Avis délibéré de la mission régionale d'autorité environnementale sur le Programme immobilier "Le Parc Gerbasier" à Poisy en Haute-Savoie (74) porté par la SCCV EQ2022

Avis n° 2024-ARA-AP-1813

Avis délibéré le 18 février 2025

Figure 4: Coupe géologique et principe d'alimentation de la zone humide, (source : étude du 22 mai 2018 du dossier)

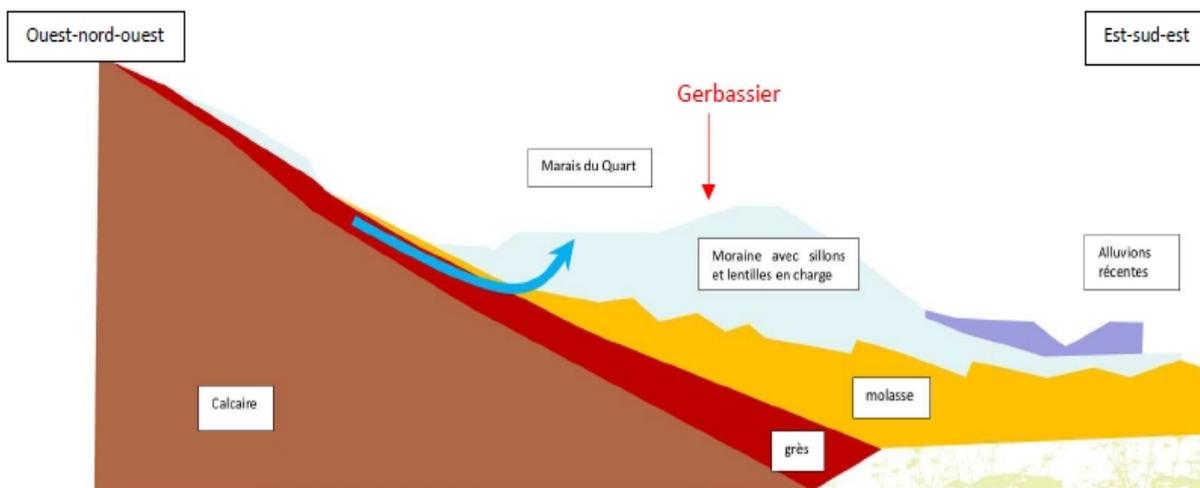
Le dossier considère la zone humide du Marais du Quart comme un enjeu **moyen à fort**, cette dernière nécessitant le maintien de l'alimentation en eau et l'absence de non dégradation de la qualité des eaux. Le niveau d'enjeu retenu par le dossier apparaît sous-estimé au regard de l'échelle de classement des enjeux présentée dans le dossier (Étude d'impact III.7 Synthèse des enjeux et des sensibilités). Cet enjeu doit être rehaussé et considéré *a minima* comme un enjeu strictement fort.

L'Autorité environnementale recommande de relever le niveau d'enjeu que représente la zone humide du Marais du Quart et de mettre à jour l'étude en conséquence.
